Dodatek č. 4

SMLOUVA O DÍLO

- Smluvní strany uzavřely dne 12. 12. 2019 Smlouvu o dílo spočívající v provedení stavby „Revitalizace objektu Císařských lázní, Karlovy Vary“, číslo smlouvy Objednatele KK03702/2019 (dále jen „Smlouva“).
- Smluvní strany vedeny snahou pokračovat ve zhotovení sjednaného díla se dohodly, že v návaznosti na změnu uvedenou ve změnových listech dojde ke změně předmětu a ceny díla,

Změnový list č. 013

**1.PP Bourání příček, podchycení osazením L
profilů, nové příčky dle změny PD č.008**

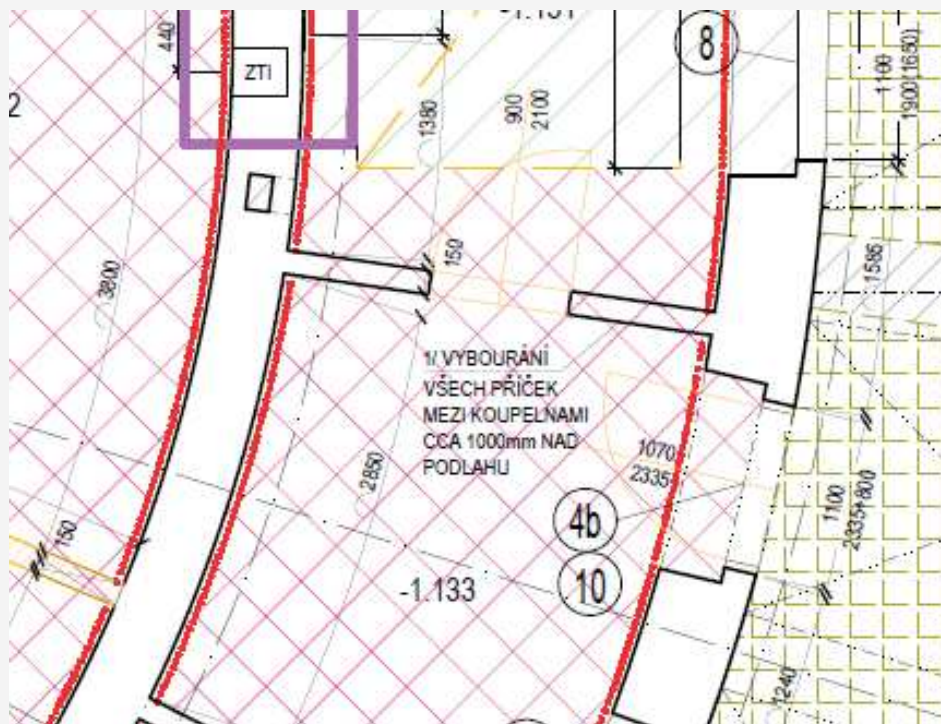
V PD ve výkrese č. 104 B je uvedena poznámka:

Ve smluvním rozpočtu chybí výměry na vybourání tohoto zdiva. Se statikem bylo odsouhlaseno podchycení příček před bouráním osazením L profilu 100/100/6. Dodávka a montáž těchto profilů nebyla v PD ani v rozpočtu.

Dále ZL dopočítává bourání příček mezi místnostmi -1.144 a -1.142 a mezi místnostmi -1.126 a -1.130.

Bourání a provedení nových příček je spočítáno dle generálním projektantem vydané změny č.008 podle výkresů č. 104 B revize R02, 134 B revize R01.
